Νέα βίδα - τεντωτήρας 531 0274 30

Κατασκευαστής οχήματος:
Audi, Volkswagen

Κινητήρας: 2.4 D, 2.5 TDI

INA 0014

Εικόνα 3: Βίδα στη συσκευασία INA

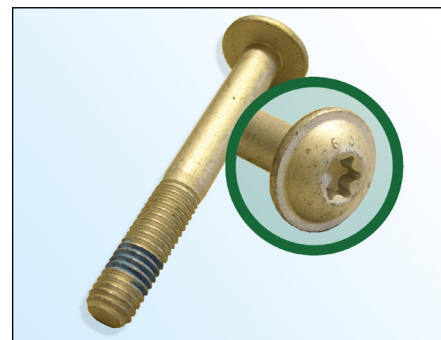
Στα πλαίσια της συνεχούς εξέλιξης και της διασφάλισης της ποιότητας των προϊόντων μας παρέχουμε τον τεντωτήρα **531 0274 30** με μια νέα βίδα (εικόνα 3).

- πλακέ κεφαλή βίδας με Torx
- κεφαλή βίδας $\varnothing$ 18,5 mm
- κατηγορία αντοχής 10.9
- ασφαλιστική κόλλα για βίδες στο σπείρωμα
- αυξημένη ασφάλιση

Η INA συνιστά να αντικατασταθεί η γνήσια βίδα (εικόνα 2) με την παρεχόμενη βίδα.

Ροπή σύσφιγξης: 20 ± 1,5 Nm
